Kävin 31. 10. 1957 tarkastamassa Brahelinnan kehämuurissa tänä vuonna suoritettut korjaukset, jotka lähinnä kohdistuivat läntisen porttiaukon pielestä irtaantuneiden kivien takaisin asettamiseen ja luoteismuurin pullistumaan.

Brahelinnan raunion pinta-ala ja hallinnollinen asema.

SUMMITTAINEN LUONNOS
PUUT JA TANSSILAVA
MERKITTY PUNAISELLA

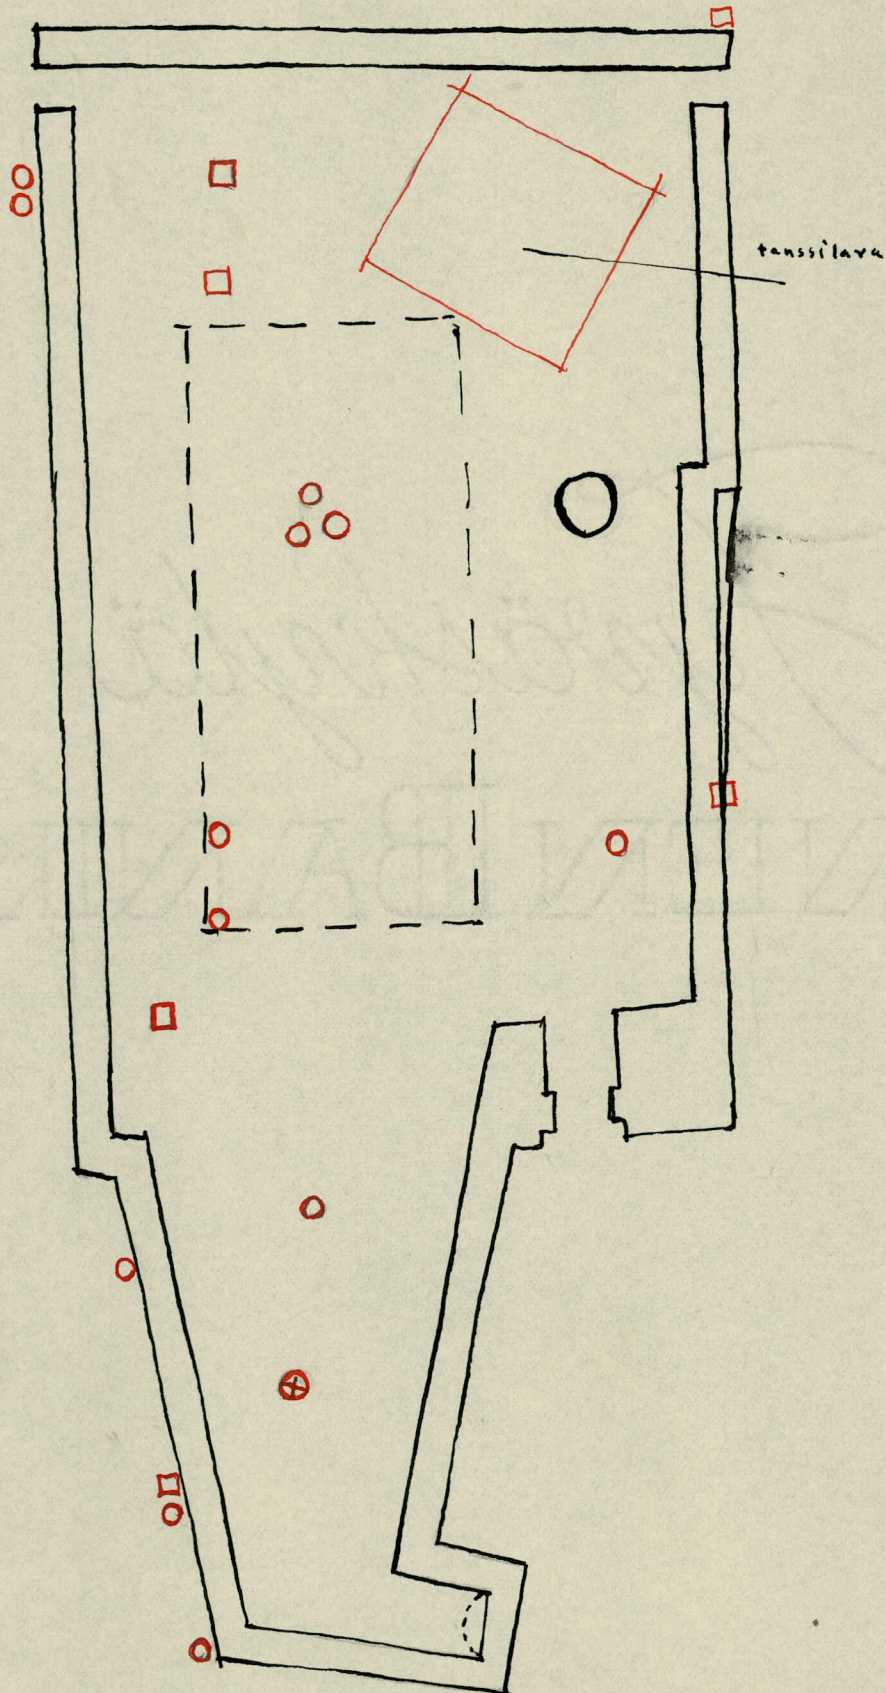
2. Puut. Oheiseen summittaiseen luonnokseen olen merkinnyt kaikkien piha-alueella tai aivan muurin tuntumassa olevien puiden sijainnin. Katson, että kaikki nämä puut ovat ensisijaisesti haittaavia. Muurin tuntumassa olevat puut aiheuttavat varmasti jatkuvasti vioittumia muureihin ja estävät

myös näkyvyyttä. Pihalla kasvavat puut ovat myös haitallisia alueen kunnolle ja aiheuttavat runsaasti siivoustöitä sekä etenkin estävät selkeän kuvan saamista muinaisjäänöksistä. Uskoisin kaikkien kyseisten puiden kaatamisen olevan parhaan ratkaisun.

3. Tanssilava. Alueen käyttö. Paikallinen nuorisoseura on ilman lupaa rakentanut pihan pohjoiskulmaan tanssilavan (vrt. oheista piirrosta), joka mielestäni on ehdottomasti poistettava. Paikka ei ole sopiva nurkkatanssien pidolle ottaen lisäksi huomioon aivan vieressä sijaitsevan hautausmaan. Aluemetsänhoitaja Vuorisalo on asiasta samaa mieltä ja mainitsee, että tanssien jälkeen kertyy alueelle monenlaisia roskia ja alue saa ehkä kärsiä erilaisista ilkeiden osoituksista. Lisäksi on otettava huomioon, että lava on pystytetty luvatta. Nuorisoseura on kyllä ainakin osittain huolehtinut alueen siivouksesta, mutta nykyisin kai aluetta hoidetaan valtion puistona. Äskettäin on asetettu tätä osoittava kilpi mäelle johtavan tien varteen.

Lehtipuut olivat poistettava tyystin niin
pihalta kuin muurin välittömästä läheisyy-
destäkkin. Havupuiden osalta muurin ulko-
puolella ~~olevat~~, arvan sen vieressä, olevat saisi
poistaa, mutta mahdollisesti pihalla kasvava
kataja ja halvi holmesta männystä ^(ehkä) voisi
jättää ^{jättää}. Tässä asiassa turvautumme Teidän
asiantuntemukseenne, sillä puiden laatu ym.
sihat vaihtelevat asiassa.

Tanssitaran saa ^{myös} poistaa, koska se
ei ~~muokkaa~~ vastaa taksolustaa ole so-
velias tällä paikalla ja sen pystyttämiseen
ei ole saatu mitään lupaa.
